2018년 강남구 보호구역 지정 서울시 검토의견 반영내용

□ 서울시니어스 강남타워

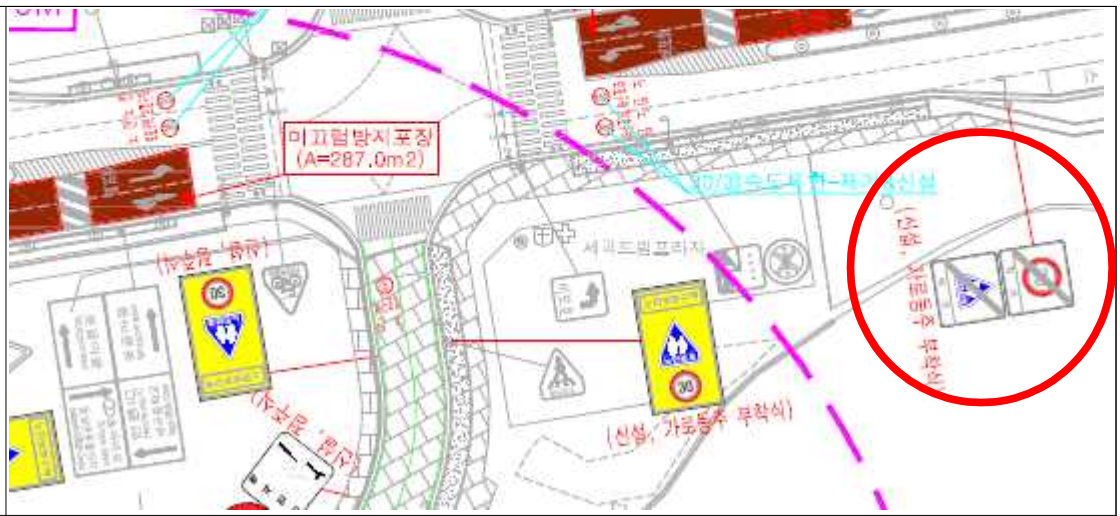
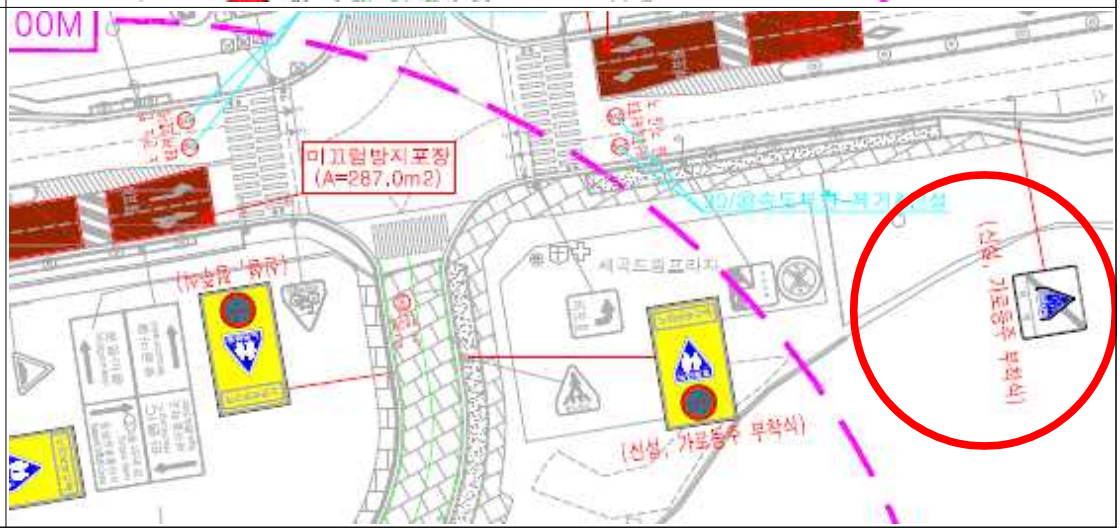
1. 검토의견 : 자곡로 서측 노인보호구역 시점부에 노인보호구역시점부 표지 설계 누락됨.
   - 반영내용 : 세명초교 어린이보호구역과 통합운영계획에 따라 노인보호구역 시점부 표지를 설계에 반영하지 않았음.
2. 검토의견 : 자곡로 동측 노인보호구역해제 교통안전표지 설계 누락됨. 제한속도 30km/h가 연장되고 있어 동측 30km/h 해제표지 설치는 불필요함.
   - 반영내용 : 30km/h 해제표지 제거 및 노인보호구역해제 안전표지 설치

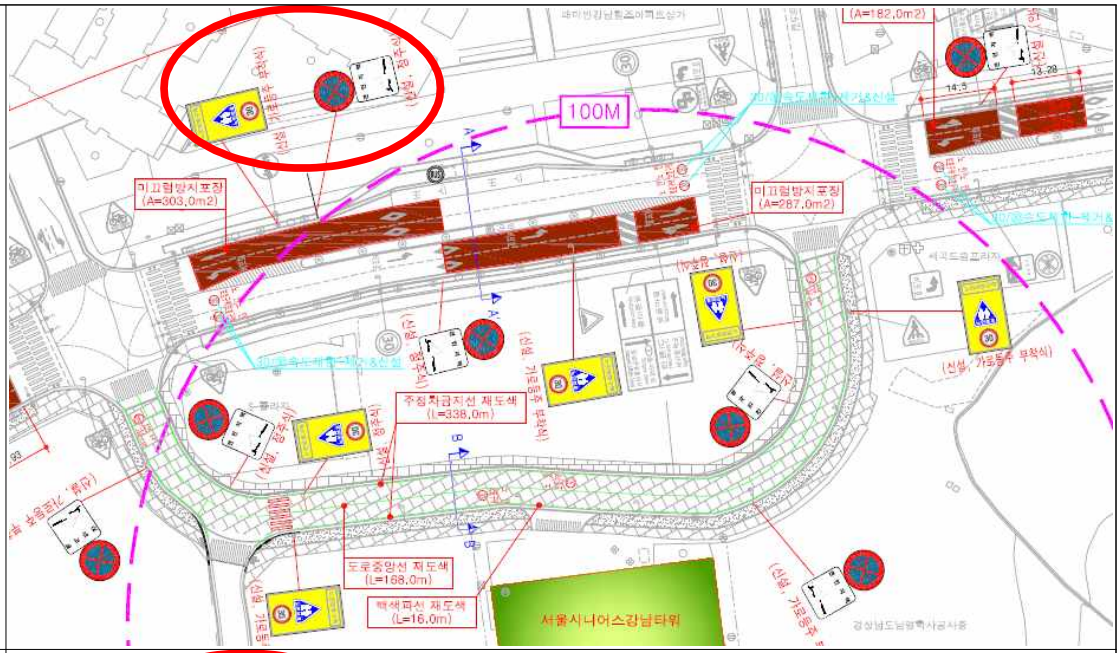
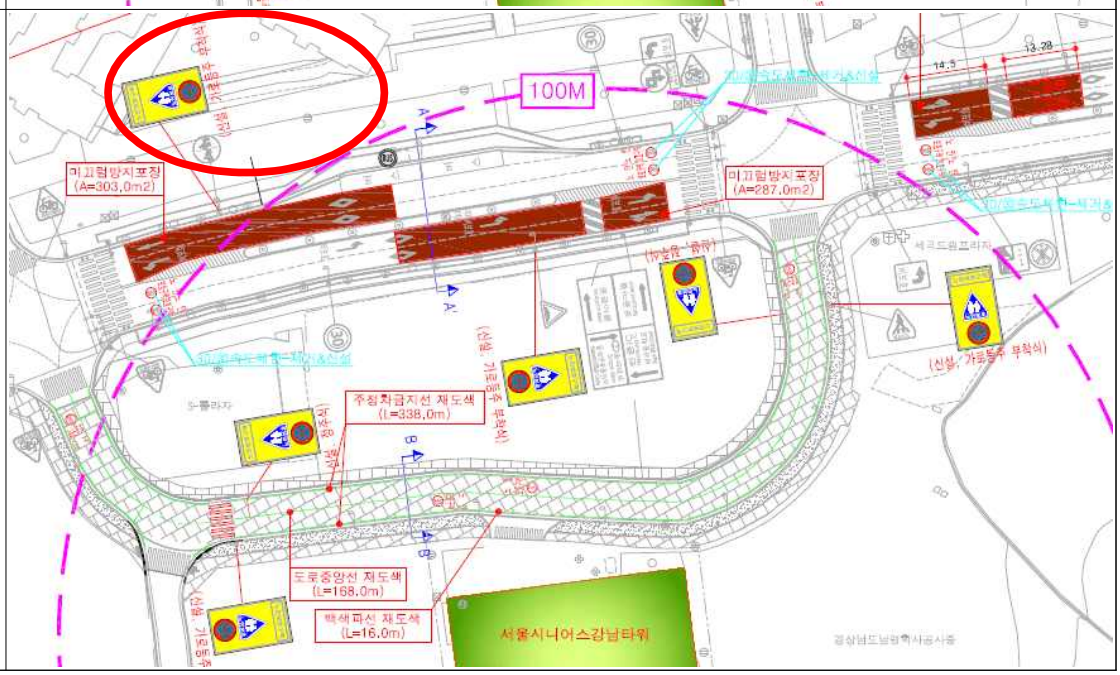
3. 검토의견 : 보호구역내 설계된 주정차금지표지판을 노인보호구역 주정차금지통합표지로 변경 필요

- 반영내용 : 주정차금지표지판을 제거하고 노인보호구역 주정차금지통합표지로 변경하였음.(주정차금지표지판 삭제 7개소, 노인보호구역 주정차금지통합표지판 설치 6개소)

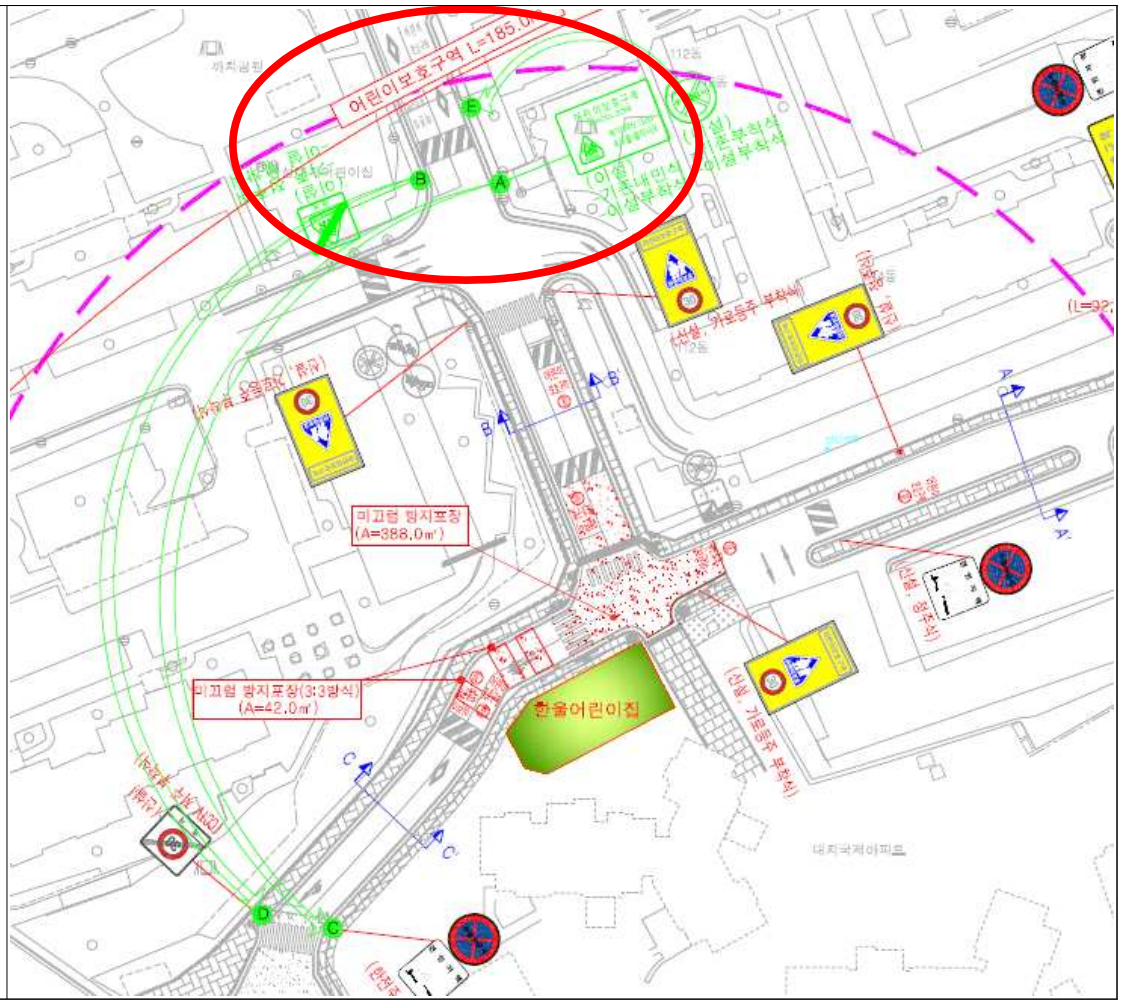
1. 검토의견 : 도곡로78길은 묘곡유치원 어린이보호구역이 기 지정 운영되고 있는 구간이 있으므로 기존 보호구역과 연계하여 보호구역을 지정하는 것이 타당하며, 삼성로51길은 서측 시종점 지점에 어린이 보호구역 시점표지 및 해제표지가 미설치 되어 보강이 요구됨.

- 반영내용 : 묘곡유치원 어린이보호구역과 통합운영토록 기 계획하였으며, 삼성로51길 서측에 어린이보호구역 시점표지 및 해제표지는 도곡로78길 묘곡유치원 어린이보호구역 시종점 표지판을 이설하는 것으로 설계에 기 반영되어 있음.

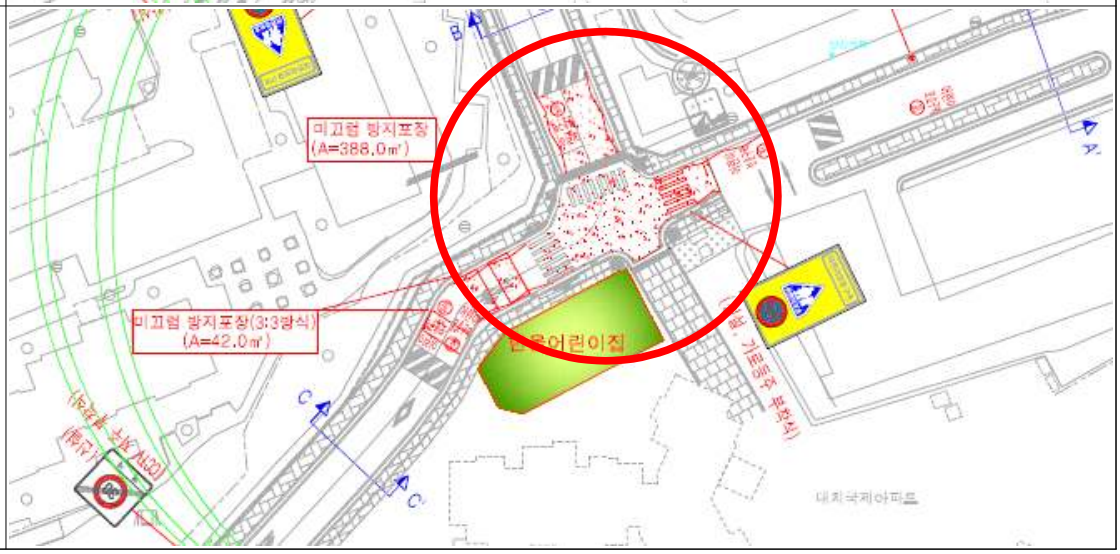
2. 검토의견 : 어린이들의 안전한 이동 측면에서 아파트 진출입구에 보도를 연결하는 횡단보도를 설치하여 단절된 보행동선을 연결하여 주는 것이 보행 교통사고 예방을 위하여 타당하다고 판단됨.

3. 구립한울어린이집 앞 횡단보도 주변은 교통사고 예방을 위하여 차량 감속을 유도하는 지그재그선 설치를 권장함.

- 반영내용 : 횡단보도를 설치토록 설계에 추가 반영하였음.

- 반영내용 : 횡단보도 접근부에 지그재그선을 설치토록 설계에 추가 반영하였음.

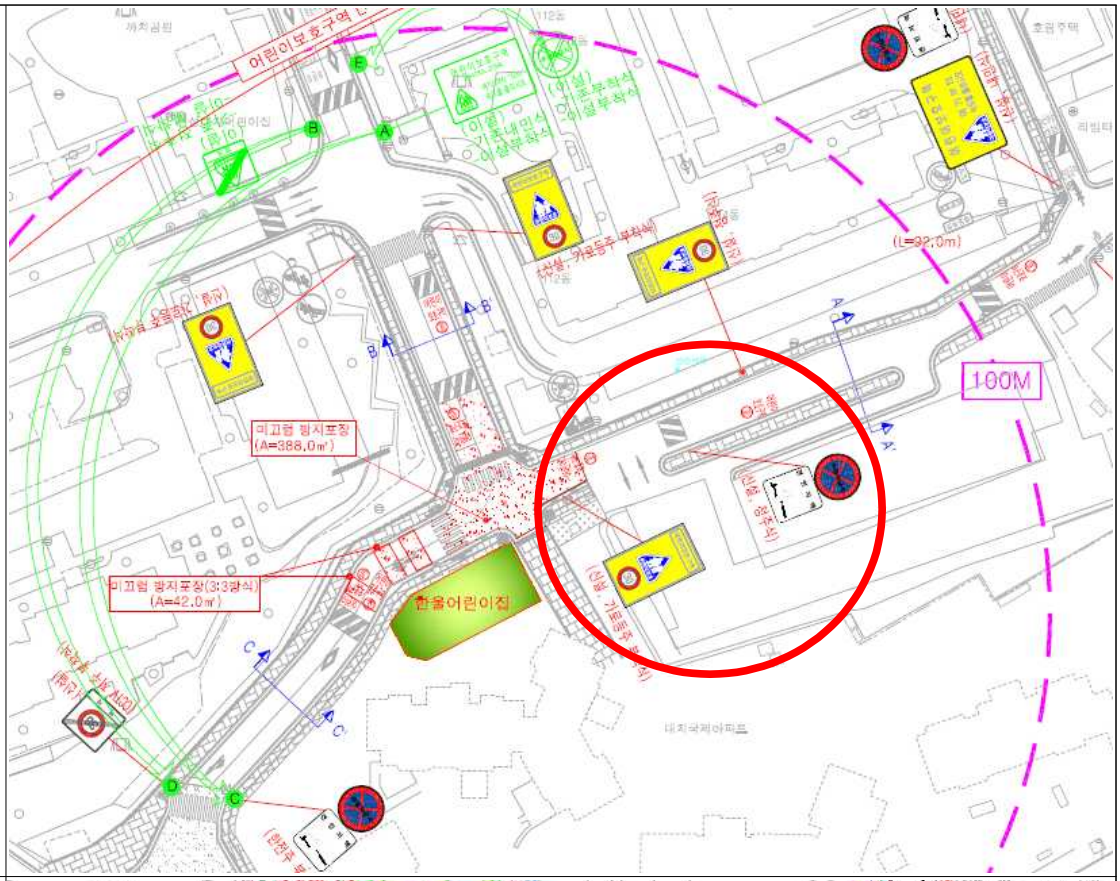
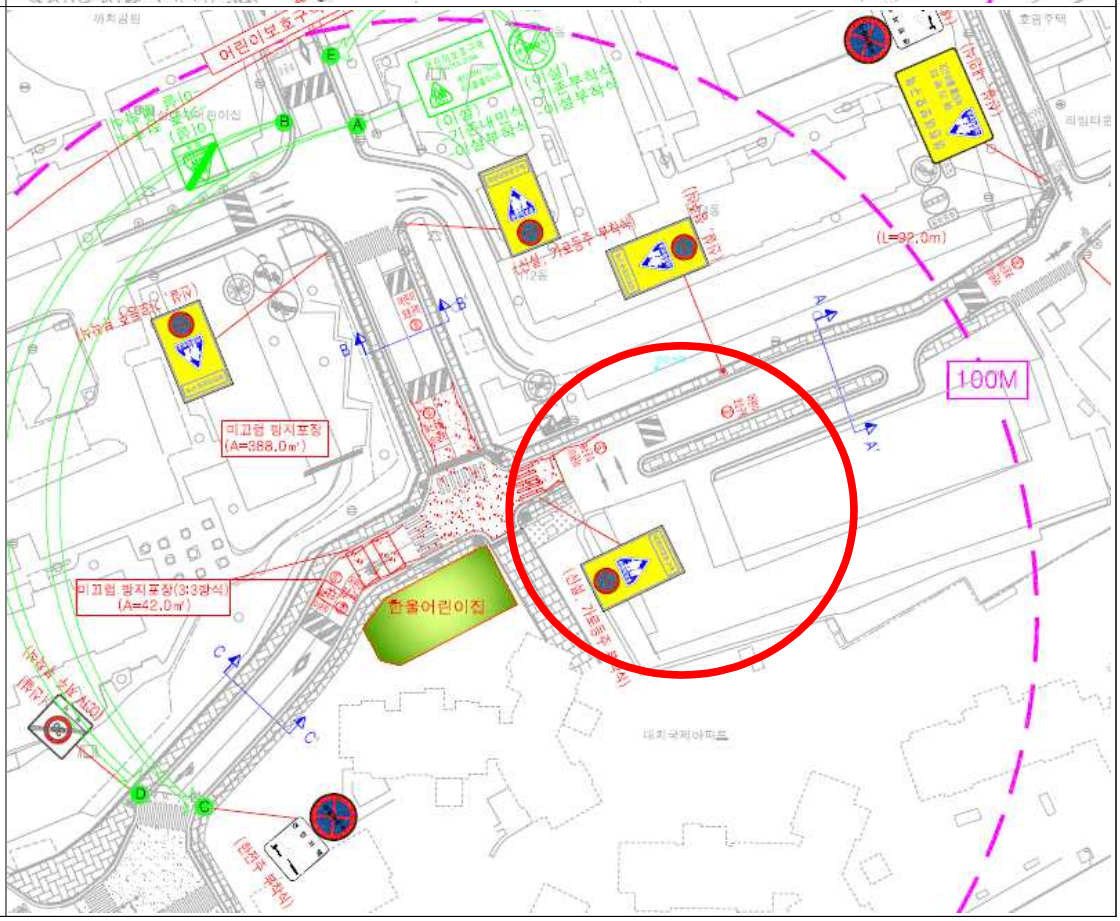
4. 검토의견 : 보호구역내 설계된 주정차금지표지판을 어린이보호구역 주정차금지통합표지로 변경 필요(※ 서울시니어스 강남타워 3번 검토의견 반영)

- 반영내용 : 주정차금지표지판을 제거하고 어린이보호구역 주정차금지통합표지로 변경하였음.(주정차금지표지판 삭제 1개소, 어린이보호구역 주정차금지통합표지판 설치 4개소)
